Keuringsverslag van een elektrische laagspanning- en zeer lage spanningsinstallatie

Datum keuring: 24/04/2025

Straatnaam Cypresenlaan
Huisnummer 40
Busnummer
Postcode 3080
Gemeente TERVUREN
Land België

Controlebezoek van een oude huishoudelijke elektrische installatie van een wooneenheid bij verkoop op vraag van de verkoper volgens (KB 08/09/2019) - AREI Boek 1- 8.4.2. en 8.2.1. en 4.2.4.3.

Afbeelding schakel- en verdeelbord:

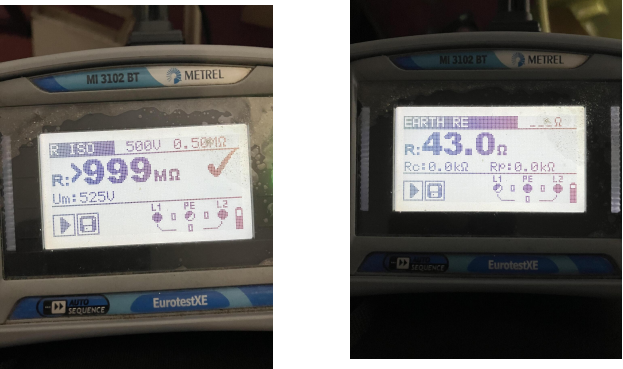
- I1.01 Eéndraadschema van de installatie is niet aanwezig. (Boek 1 Afdeling 2.12 - 2.13 en 3.1.2 en 9.1.2)
- I1.03 Situatieschema van de installatie is niet aanwezig. (Boek 1 Afdeling 2.12 - 2.13 en 3.1.2 en 9.1.2)

- I2.04 De spreidingsweerstand is groter dan 30 Ohm en kleiner dan 100 Ohm, maar de aanvullende maatregelen met betrekking tot de differentieelstroombeschermingsinrichtingen zijn niet uitgevoerd. (Boek 1 Onderafdeling 4.2.3.2. en 5.4.2.1.)

- I4.01 Hoofdequipotentiale verbinding(en) niet verwezenlijkt. (Boek 1 Onderafdeling 5.4.4.1. en 5.1.6.2)
- I4.04 Bijkomende equipotentiale verbinding(en) niet verwezenlijkt. (Boek 1 Onderafdeling 5.4.4.2. en 5.1.6.2.)

- I5.01 De aanduiding van de stroomkringen en/of apparatuur, aansluitklemmen, enz dient aangebracht of vervolledigd te worden. (Boek 1 Onderafdeling 3.1.3.1. en 3.1.3.3.A. en 5.1.6.1)

- I6.01 De differentieelschakelaar aan het begin van de huishoudelijke installatie is niet verzegelbaar. (Boek 1 Onderafdeling 4.2.4.3.)
- I6.03 De nominale stroomsterkte van de algemene en/of bijkomende differentieelschakelaar dient aangepast te zijn aan de overstroombeveiliging. (Boek 1 Afdeling 4.4.1.)

- I6.04 Een differentieelstroombeschermingsinrichting met een gevoeligheid van 30mA is te plaatsen voor installaties van badkamer, wasmachine, vaatwas, droogkast en/of gelijkaardige toestellen. Deze dient ondergeschikt te zijn aan de hoofddifferentieelstroombeschermingsinrichting (Boek 1 Onderafdeling 7.1.4.3. en 4.2.4.3.)

- I6.09 Er is geen bescherming door een differentieelstroombeschermingsinrichting met een gevoeligheid van max. 30mA voorzien voor contactdozen zonder aardpen. (boek 1 afdeling 8.2.1 punt 6)

- I7.03 De nominale stroomsterkte van de beveiliging is niet aangepast aan de toelaatbare stroomsterkte van de stroomafwaarts geïnstalleerde leiding en/of verbruiker. (Boek 1 Afdeling 4.4.1.)

- I7.08 De geplaatste vermogensschakelaars mogen niet gebruikt worden in huishoudelijke installaties. (Boek 1 Onderafdeling 5.3.5.5.e.)

I8.04 Gemengde stroombanen (verlichting en contactdozen) moeten uitgevoerd worden met leidingen met een minimale doorsnede van 2,5mm². (Boek 1 Onderafdeling 5.2.1.2.)

I9.07 Niet alle contactdozen op LS zijn kinderveilig conform NBN C 61-112-1:2017. (Boek 1 Onderafdeling 1.4.2.3. en 5.3.5.2.)
